정기(기동점검) 점검 결과보고

[장지하차도~동부간선도로간 연결로 설치 공사]

- 점검일시 : 2018.08.14 (화)
- 점검결과
- ◆ 점검자 : 전용현

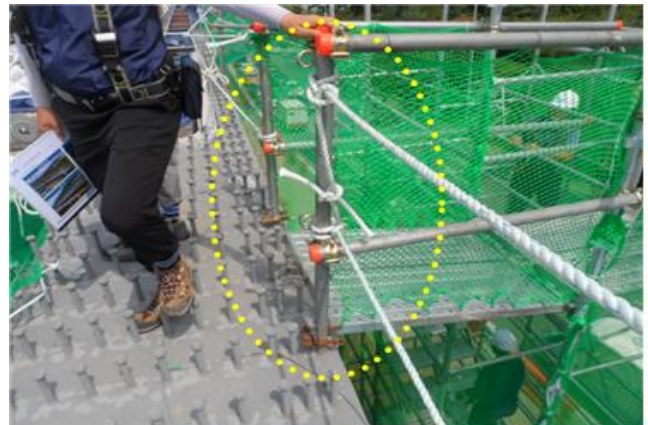
- 설치된 워킹타워 상부에서 근로자 이동 시 흔들림이 발생되고 있으니, 전도 및 추락재해 예방을 위하여 기설치된 구조물에 추가로 고정을 실시하여 유동이 발생되지 않도록 조치 요망.

- ※ 건설안전기본지침 P-45
(작업자 통로확보 및 안전작업기준)
- ※ 건설안전기본지침 공통-8(강관비계)
